新竹縣政府工程查核代表照片表

工程名稱：文山國小後棟教室大樓耐震補強工程採購案

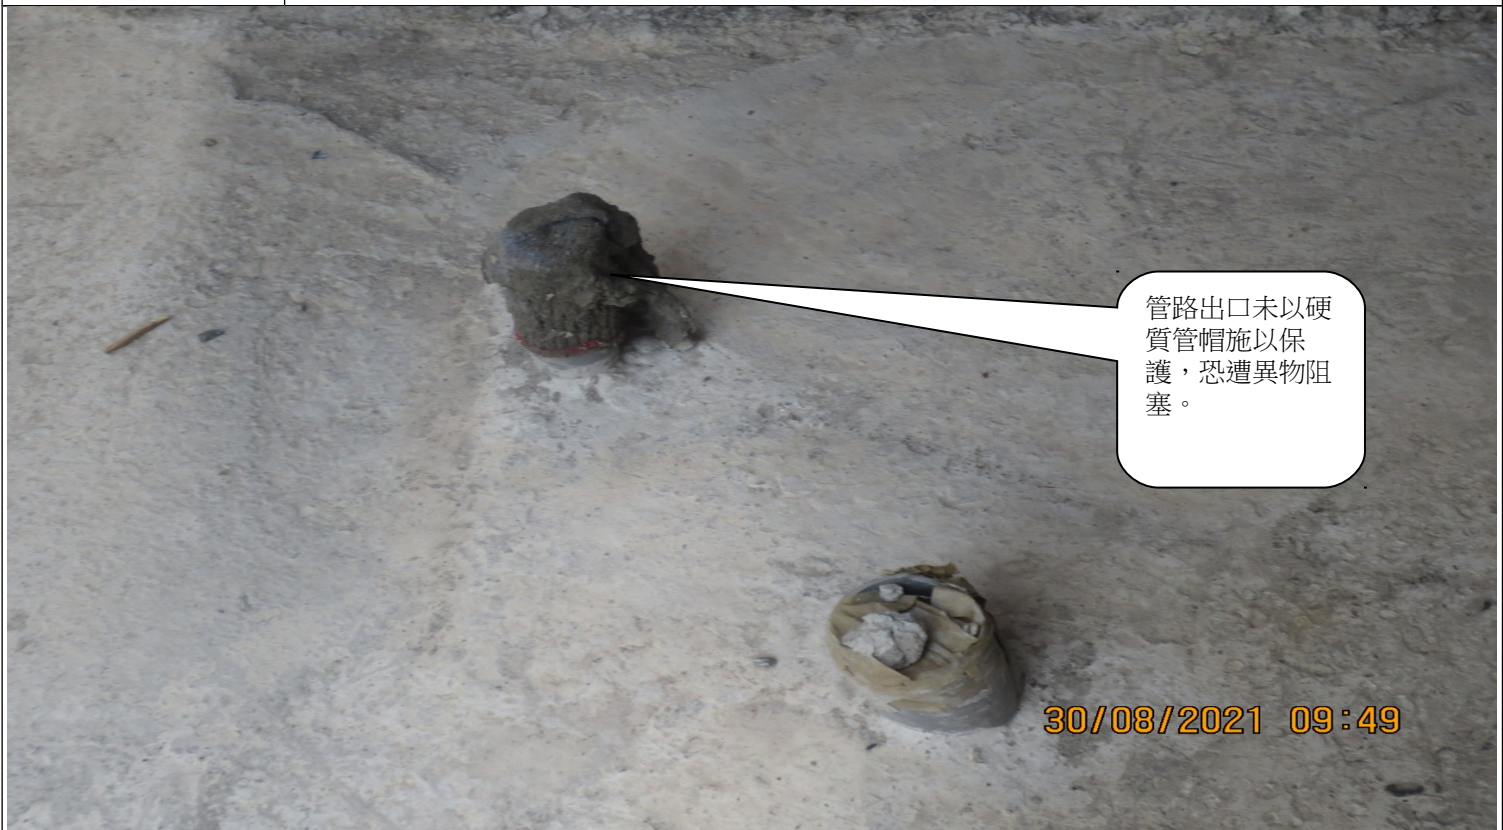
箍筋、彎鉤綁紮不合規範。(部分擴柱鋼箍彎鉤尺寸不符，造成與主筋間空隙太大)

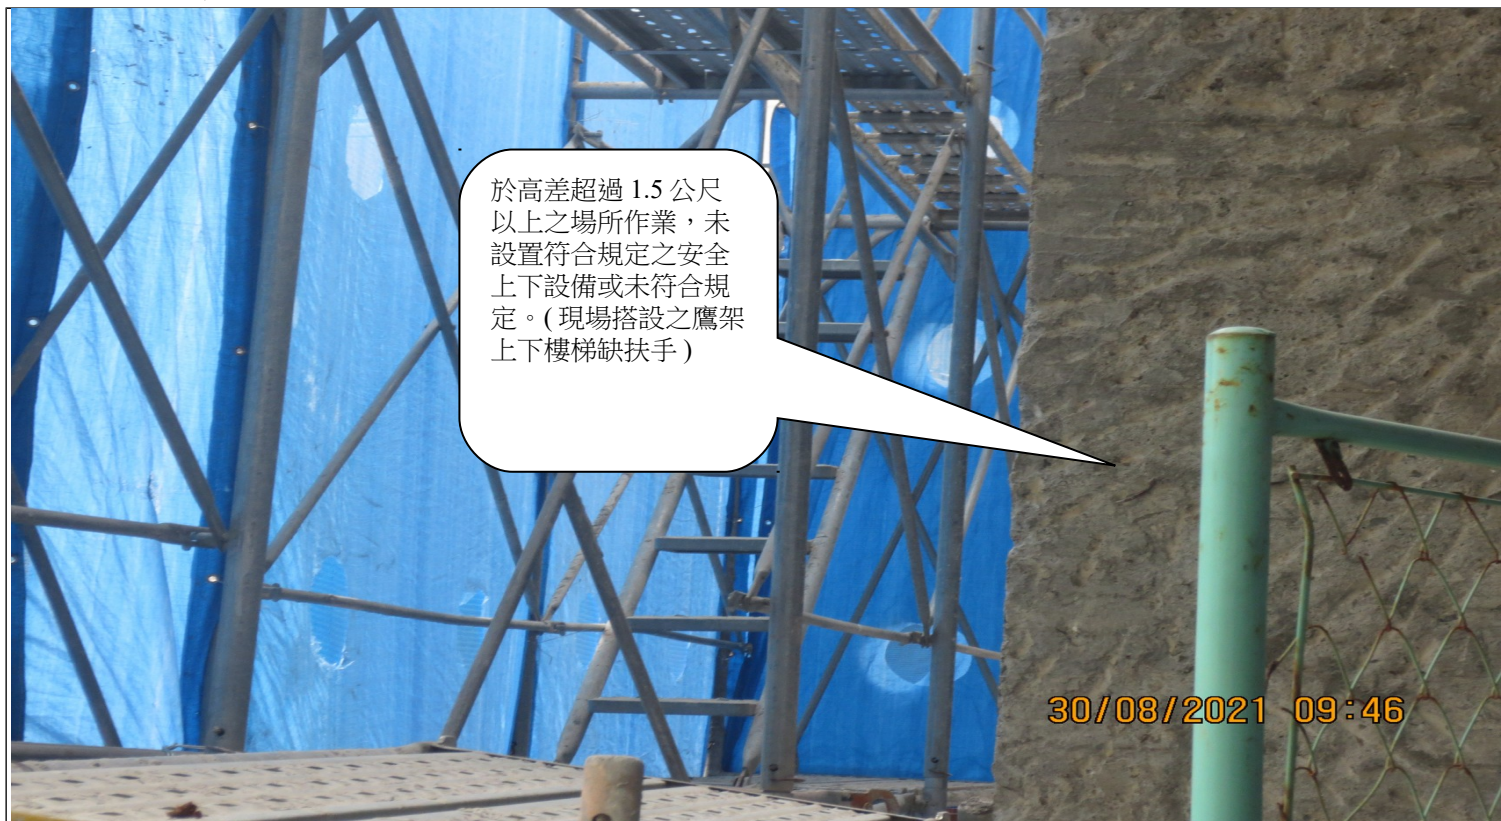
工地現場材料任意堆置，未妥善保護。(工地現場發現有材料堆放洗手槽內)
